ПАЛЬЦЫ УСТАНОВОЧНЫЕ
СРЕЗАННЫЕ ВЫСОКИЕ

Pins locating
cut high.
Design and sizesГОСТ
17775-72*Постановлением Государственного комитета стандартов Совета Министров СССР
от 6 июня 1972 г. № 1138 срок введения установленс 01.01. 1974 г.
до 01.01. 1990 г.

Изменение № 2 ГОСТ 17775—72 Пальцы установочные срезанные высокие. Конструкция и размеры

Конструкция и размеры

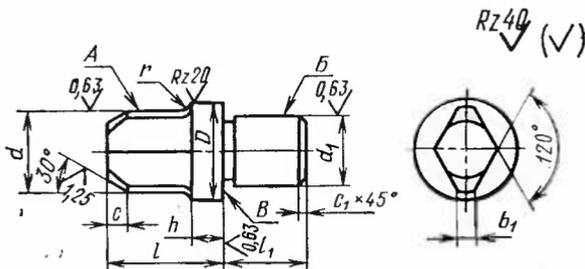
Пункт 2. Чертеж. Заменить параметры шероховатости: $Rz\ 40$ на $Ra\ 6,3$; $Rz\ 20$ на $Ra\ 3,2$; $Ra\ 1,25$ на $Ra\ 0,8$; $Ra\ 0,63$ на $Ra\ 0,4$.
